**RELATÓRIO DE FISCALIZAÇÃO TÉCNICA DOS SISTEMAS ESGOTO DO
MUNICÍPIO DE
SALTO**

PRESTADOR: CONASA SANESALTO

Relatório R10 – Não-Conformidades

Nome: ETE Santa Isabel

Item 8.16

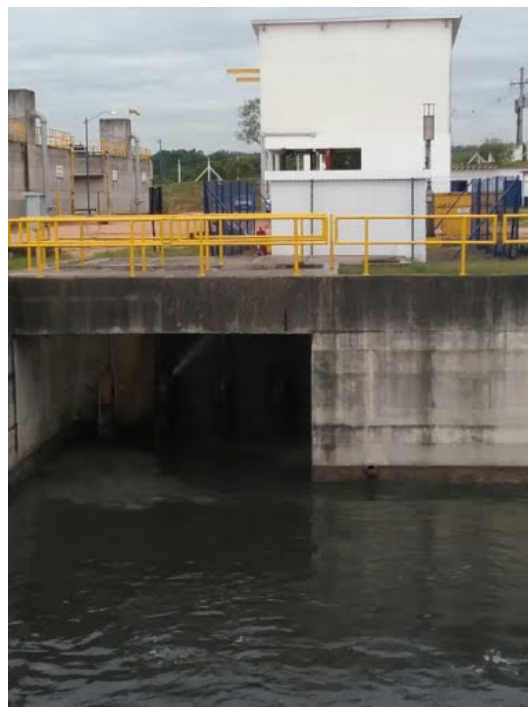
Item 8.16: Existência de vazamentos aparentes (Art. 2º da Lei Federal 11.445/2007). Prazo: Imediato

Informações complementares: Adequar os guarda-corpos oxidados dos reatores anaeróbios, e passagem da caixa de areia direita. Recomenda-se analisar estrutura dos reatores anaeróbios, haja vista algumas fissuras nas instalações.
